CT-0048/2021

Assunto: Mudanças de cotas de UHEs no modelo Decomp e acoplamento da cadeia de modelos

Alternativas para representação de flexibilização nos modelos

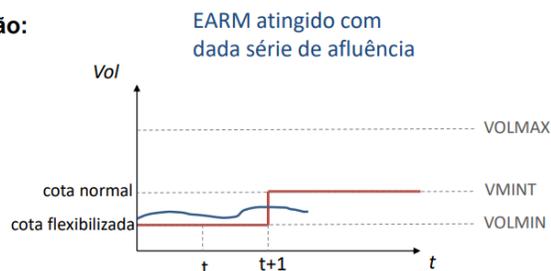
Na reunião do PMO de outubro, realizada no dia 23 de setembro, o ONS apresentou análise das alternativas para representação de flexibilização nos modelos. Várias aproximavam o acoplamento entre os modelos, mas a opção foi a alternativa 1, na qual são representadas as flexibilizações dos volumes mínimos apenas nos modelos Decomp e Dessem, mas não no Newwave, vide figura a seguir.

Em sua justificativa, o ONS apontou que (i) a versão atual do Newwave pode apresentar inviabilidade ao representar a variação da restrição de volume mínimo físico ao longo do horizonte, conforme figura a seguir apresentado no PMO, (ii) é preciso respeitar a determinação da CREG para representar as flexibilizações até o prazo de novembro/2021 e (iii) não deveria ser alterada a configuração estrutural do sistema que foi utilizada para fins de calibração dos mecanismos de aversão ao risco.

Como se vê, o ONS aponta que a cota mínima conjuntural pode levar a inviabilidade do modelo Newwave em função da não garantia de que todas as séries seriam capazes de realizar a elevação de energia armazenada para determinado Reservatório Equivalente de Energia entre os meses de novembro e dezembro/2021. Entretanto esse risco também parece existir a partir do PMO de novembro/2021 para o modelo Decomp, uma vez que haverá o degrau entre as etapas determinísticas (primeiro mês) e a estocástica (segundo mês). Adicionalmente, consideramos que ainda podem ser avaliadas soluções para contornar a possibilidade de inviabilidade do Newwave, como por exemplo, manter a flexibilização por um período maior, independentemente da declaração da restrição.
